No.1244

視覚認識装置

CCDカメラ用ケーブル形3Z4SP-V2生産中止のお知らせ

・新旧比較

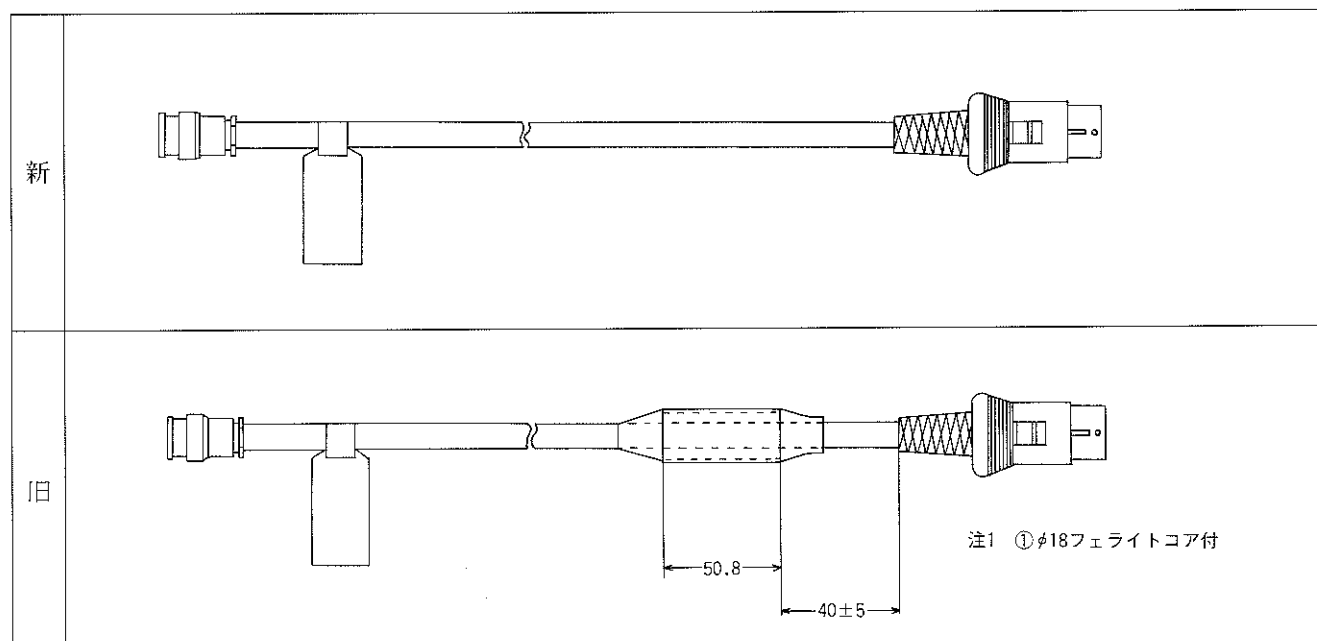
CCDカメラ用ケーブル形3Z4SP-V2の生産を中止します。

生 産 中 止 機 種	代 替 推 奨 機 種
形3Z4SP-V2	形3Z4SP-V2C

※注1 フェライトコアを付けることにより、耐ノイズ性を向上させています。
